# Evaluación de la Instalación de Almacenamiento de Relaves Filtrados en la Mina de Oro y Plata Propuesta Cerro Blanco, Sur de Guatemala

*Steven H. Emerman, Ph.D.,  
Malach Consulting*

Serie Ecología Oficina San Salvador - Vol.4.2022

Ilustración 11 a -c: La roca estéril actuaría como presa para la zona estructural, mientras que la zona estructural actuaría como presa para la zona no estructural (comparar con Fig. 7).

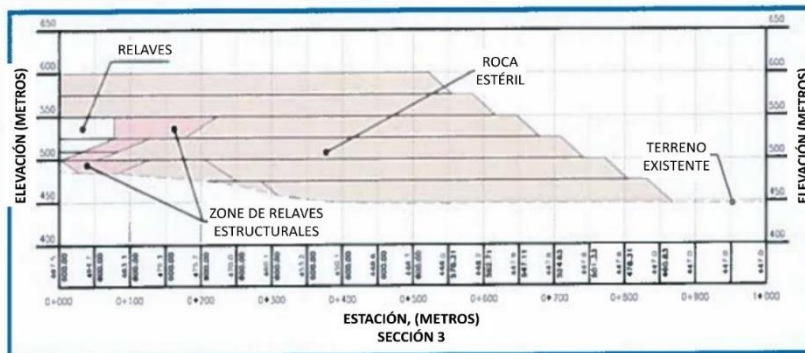
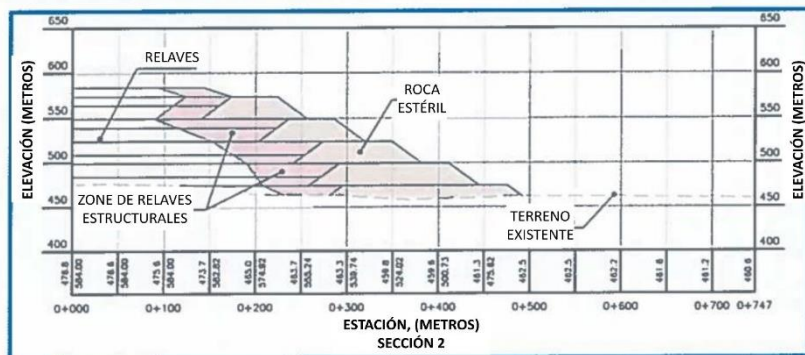
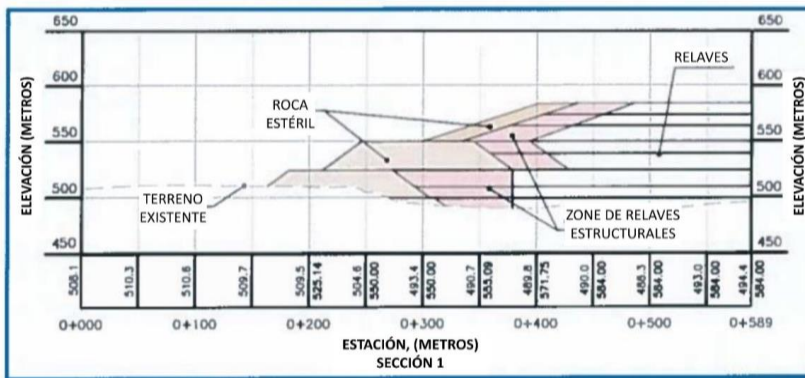
Para el análisis de estabilidad bajo la condición pseudoestática (carga en respuesta al terremoto de diseño), se eligió un terremoto de diseño con un período de retorno en el rango de 475-1000 años (correspondiente a la probabilidad de excedencia anual en el rango de 0,1-0,21 %). En respuesta al terremoto de diseño,

los factores de seguridad fueron iguales a 1,0 a lo largo de la Sección 3 (principalmente en el botadero de roca estéril del sur) y menores a 1,0 en las Secciones 1 y 2 (principalmente a través de la pila de relaves filtrados con una presa de roca estéril) (ver Figs. 10, 11a-c y 13). En otras palabras, Elevar Resources (2021) predijo que el botadero de roca estéril estará al borde de la falla en respuesta al terremoto de diseño, mientras que la pila de relaves filtrados definitivamente fallará. Dado que Elevar Resources (2021) no indica los valores reales de los factores de seguridad menores a 1,0 (ver Fig. 13), se desconoce el terremoto por el cual colapsará la pila de relaves filtrados, aunque será menor y ocurrirá más frecuentemente que el terremoto de diseño. Un procedimiento más significativo habría sido reducir la aceleración sísmica impuesta hasta que el factor de seguridad fuera igual o superior a 1,0 a lo largo de todas las secciones transversales, lo que habría indicado el límite sísmico real. Para las tres secciones transversales (ver Figs. 10 y 11a-c), Elevar Resources (2021) informó factores de seguridad de 2,2, 2,0 y 1,8 bajo carga estática (ver Fig. 13), que son considerablemente mayores que el factor de seguridad mínimo típico de 1,5. Se proporcionará más información sobre la instalación de almacenamiento de relaves filtrados en la mina Cerro Blanco en la sección Resultados.

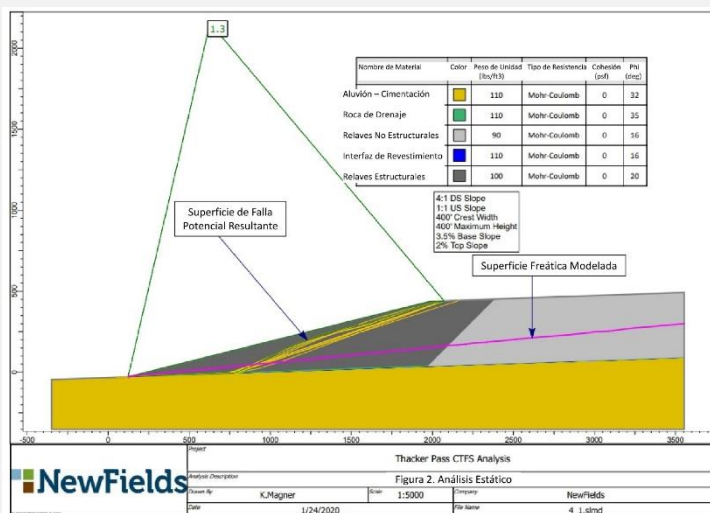
La justificación por Elevar Resources (2021) muestra un malentendido conceptual significativo de las instalaciones de almacenamiento de relaves filtrados. La profundidad del agua subterránea es completamente irrelevante en términos de si habrá o no un nivel freático dentro de una instalación de almacenamiento de relaves filtrados. Los niveles freáticos dentro de las pilas de relaves filtradas no surgen de la filtración ascendente del agua subterránea, sino de una combinación de consolidación de relaves (que reduce el tamaño de los poros) y la precipitación en la pila. Ya se ha mencionado que es común que los niveles freáticos dentro de las pilas de relaves filtrados se eleven a un tercio a la mitad de la altura de la pila. De hecho, es común que los análisis de estabilidad supongan que el nivel freático será la mitad de la altura de la pila (ver Fig. 16). Como ejemplo, en su análisis de estabilidad de la instalación de almacenamiento de relaves filtrados en la mina de litio propuesta Thacker Pass, NewFields (2021) asumió una altura del nivel freático de la mitad de la altura de la pila de relaves filtrados incluso en el clima árido del norte de Nevada, EE. UU., con una precipitación media anual en el sitio de la mina de 310 mm (ver Fig. 16).

*de los poros), es común que los niveles freáticos se eleven entre un tercio y la mitad de la altura de la pila de relaves filtrados. Como ejemplo, la figura arriba muestra una altura del nivel freático asumida de la mitad de la altura de la pila de relaves filtrados para la mina de litio Thacker Pass propuesta en el clima árido del norte de Nevada, EE. UU. (precipitación media anual en el sitio de la mina de 310 mm). Figura de NewFields (2021) con superposición de etiquetas españolas.*

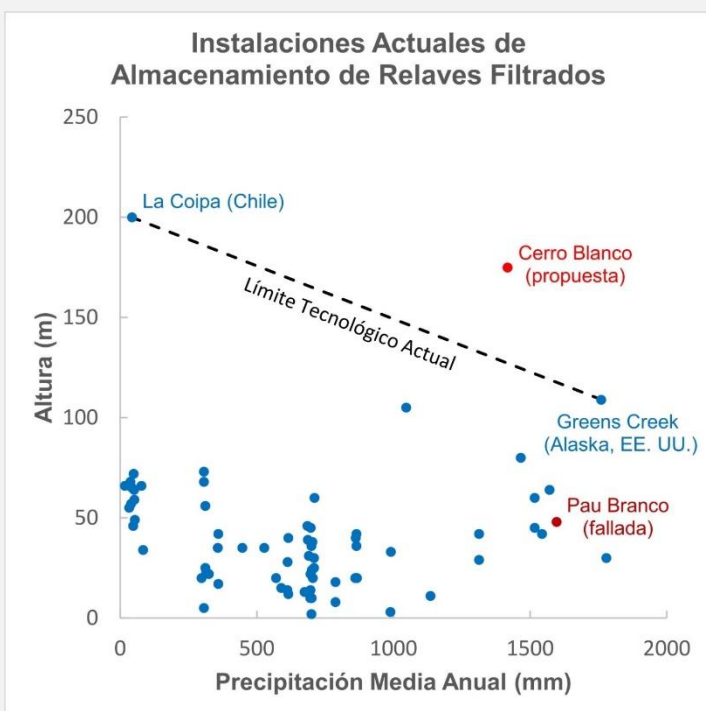
Creek en Alaska tiene 109 metros de altura (ver Fig. 17a), pero tiene desafíos cualitativamente diferentes con una tasa de producción de relaves de solo 1500 toneladas por día (ver Tabla 1), a diferencia de la tasa de producción de 10.960 toneladas por día que se planea para la mina Cerro Blanco. No existe una instalación de almacenamiento de relaves filtrados con más de 17 millones de metros cúbicos de relaves en un clima con más de 359 mm de lluvia anual (ver Fig. 17b). Incluso cuando surgen instalaciones de almacenamiento de relaves filtrados más altas y más grandes en climas más húmedos, cada compañía minera y la industria minera en su conjunto necesitan tiempo para aprender a mantener la estabilidad de instalaciones más altas y más grandes en entornos más desafiantes. En particular, los diseñadores de cada nueva instalación de almacenamiento de relaves filtrados deben aprender de los errores de las instalaciones anteriores. En resumen, es preocupante que el Estudio de Impacto Ambiental no presente antecedentes de instalaciones de almacenamiento de relaves filtrados en climas húmedos. Por supuesto, cualquier historia debe incluir un énfasis en lo que se ha aprendido de esa historia. Las lecciones de la falla de la pila de relaves filtrados en la mina Pau Branco serían un excelente comienzo.

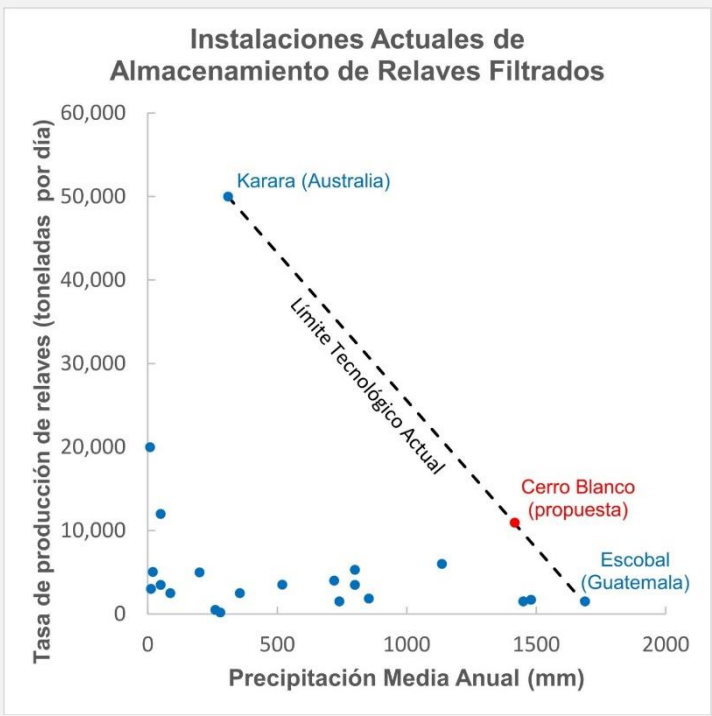
base en la envoltura exterior (línea recta) en Fig. 17c, con una precipitación media anual de 1417 mm (Elevar Resources, 2021) y una tasa de producción de relaves planificada de 10.960 toneladas por día (G Mining Services, 2022), la pila de relaves filtrados en la mina Cerro Blanco estaría casi exactamente en el límite tecnológico actual (ver Fig. 17c). En resumen, la pila de relaves filtrados en la mina propuesta Cerro Blanco superaría con creces los límites tecnológicos actuales en altura y volumen de almacenamiento de relaves, pero no en cuanto a la tasa de producción de relaves.
